监理通知单

工程名称: 钦州康熙岭渔光一体光伏电站(三期)光伏发电项目

编号: JXM7-ZHJL--002

主题: 关于项目外线区未按图纸要求施工相关事宜

图纸设计要求

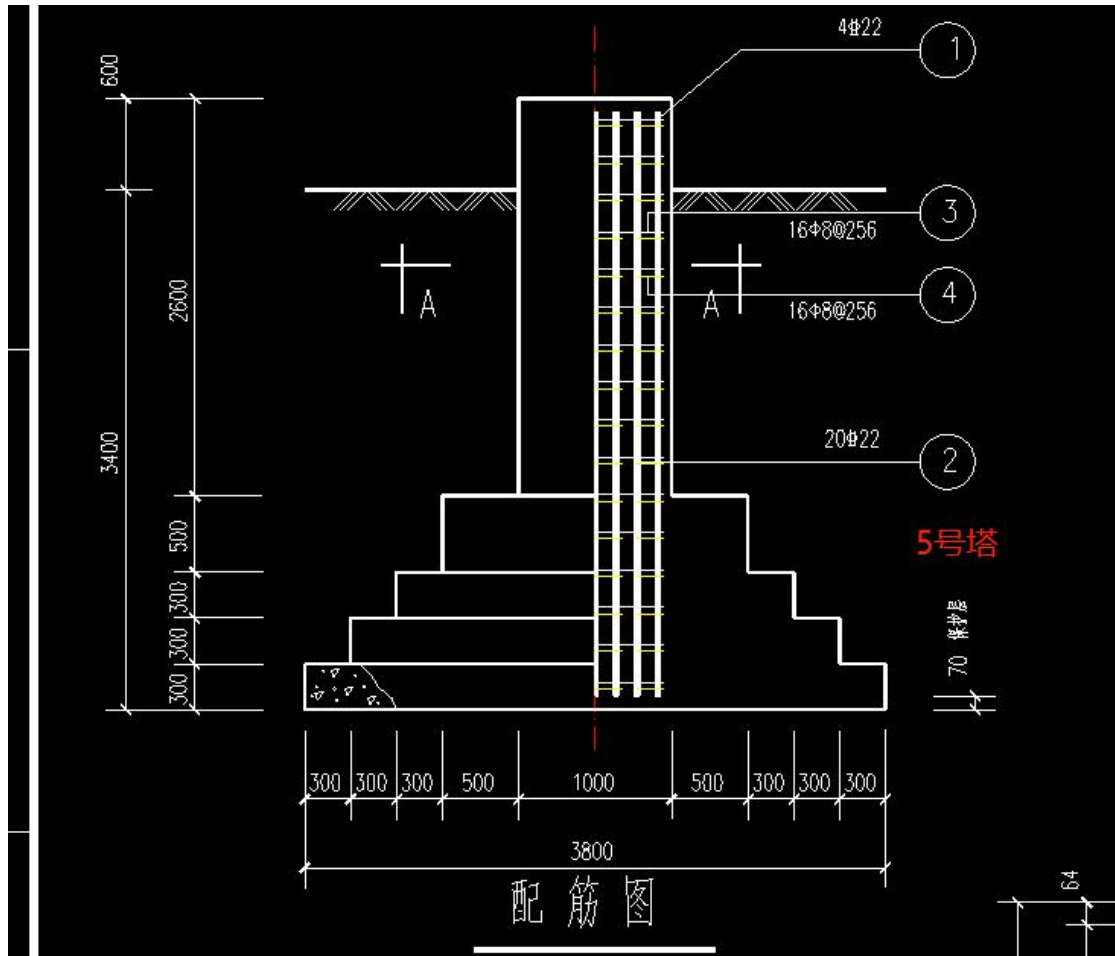
经业主及监理部现场巡视发现, 5#塔基基础开挖及支模未按图纸要求施工, 塔基基础深度及基础平台不满足设计要求(附图如下), 根据此情况, 要求你单位对5#塔基进行整改, 严格按照图纸施工, 整改完成后通知我方监理及业主部相关负责人进行现场验收, 验收合格后方可进行下道工序; 如果其它已施工平台(包括但不限于1#、2#、6#、7#)因未按照图纸要求施工, 后期所发生的一切问题由你司自行承担。望贵单位重视!

塔基基础平台第二阶层图纸设计要求为 3200mm 现场实测为 1880mm 左右

塔基基础平台深度图纸设计要求为 3400mm 现场实测为 2700mm 左右

5#塔基础深度及基础平台已经按设计图的尺寸要求进行整改施工，现申请监理给予复查验收工作。

5#基础已按要求整改完毕（图纸要求），但是，
支模在淤泥层。
